גליון 2

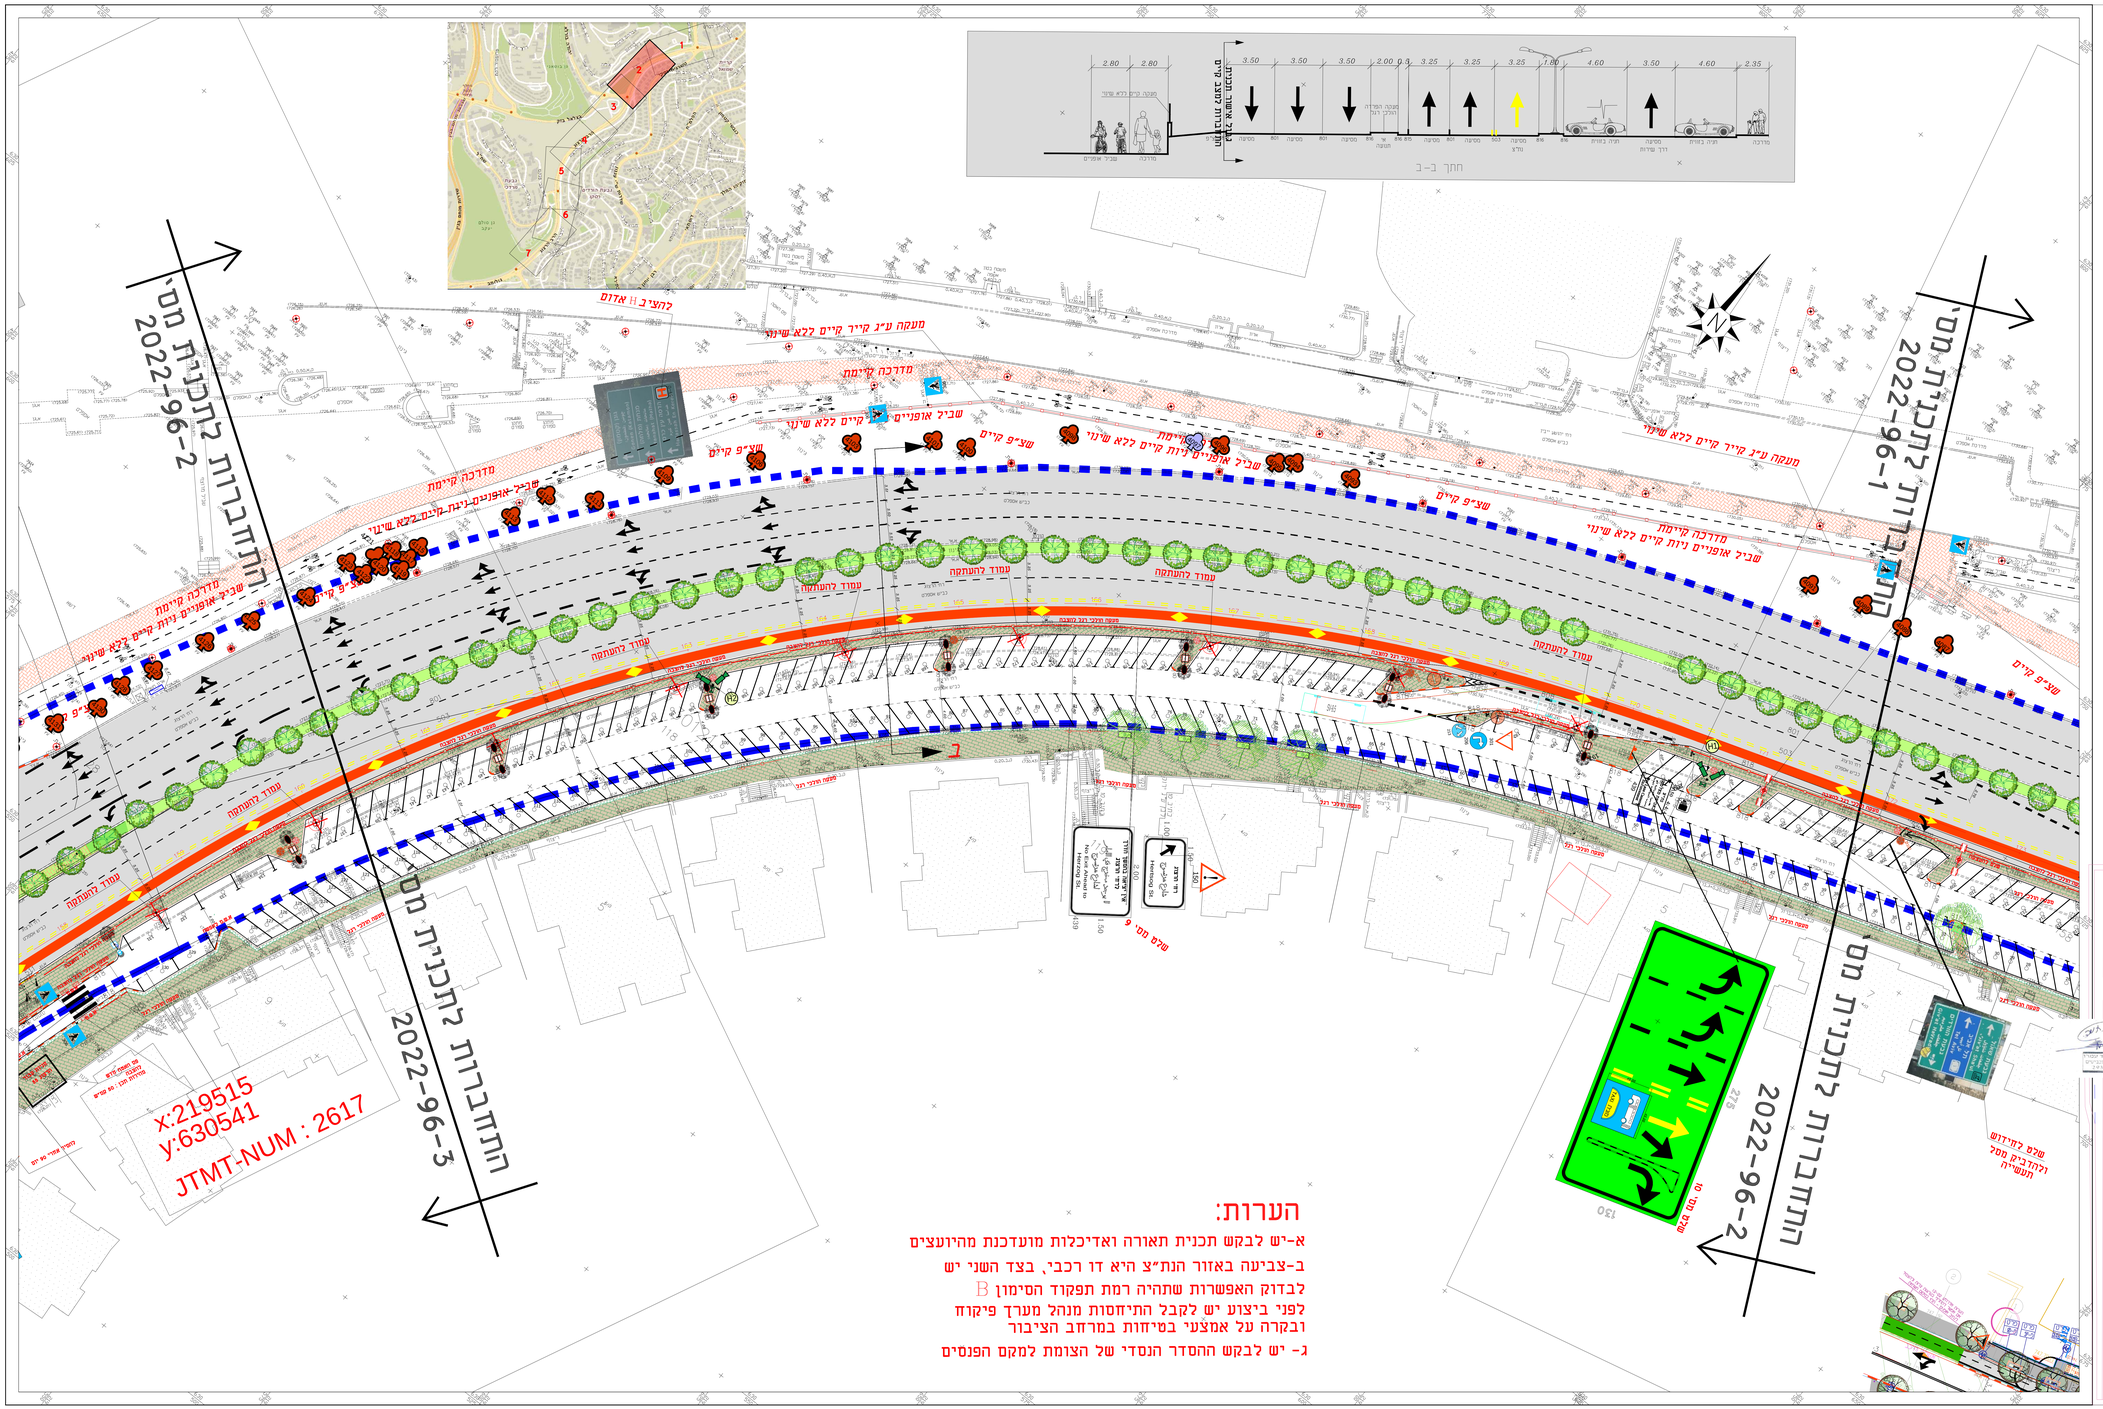
א-יש לבקש תכנית תאורה ואדיכלות מועדכנת מהיועצים

ב-צביעה באזור הנת"צ היא דו רכבי, בצד השני יש לבדוק האפשרות שתהיה רמת תפקוד הסימון B
לפני ביצוע יש לקבל התיחסות מנהל מערך פיקוח ובקרה על אמצעי בטיחות במרחב הציבור

ג- יש לבקש ההסדר הנסדי של הצומת למקם הפנסים
